*Ministero della Transizione Ecologica*

Commissione Tecnica PNRR-PNIEC

**Parere n. 13 del 20 giugno 2022**

<b>Progetto</b>	<p><i><b>Valutazione Impatto Ambientale</b></i></p> <p><b>Progetto di Fattibilità Tecnico economica del “Lotto 1a Battipaglia-Romagnano della nuova linea ferroviaria AV Salerno-Reggio Calabria e interconnessione con la linea esistente Battipaglia-Potenza”</b></p> <p><b>ID_VIP: 8024</b></p>
<b>Proponente</b>	<b>RFI S.p.a. Direzione investimenti Area Sud</b>

Figura 9 – Andamento dei valori di campo magnetico

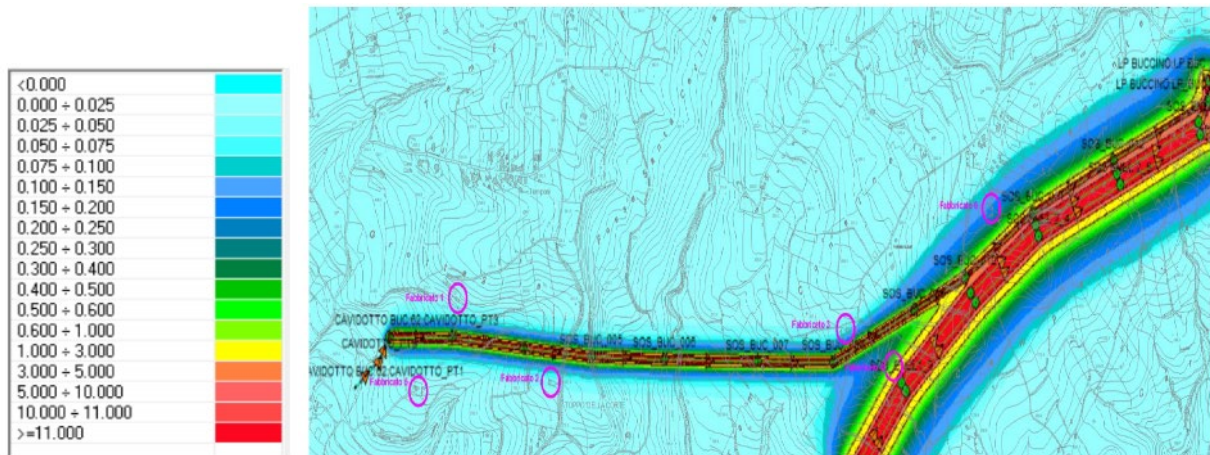
Con riferimento alla Figura 9, il Proponente ha verificato che in corrispondenza di tutti i ricettori sensibili sono rispettati i limiti di campo magnetico imposto dal DPCM 8 Luglio 2003.

Nell’elaborato “Studio esposizione ai campi elettromagnetici”<sup>39</sup>, il Proponente riporta anche le mappe isocampo magnetico ottenute realizzando delle sezioni verticali in corrispondenza dei ricettori sensibili.
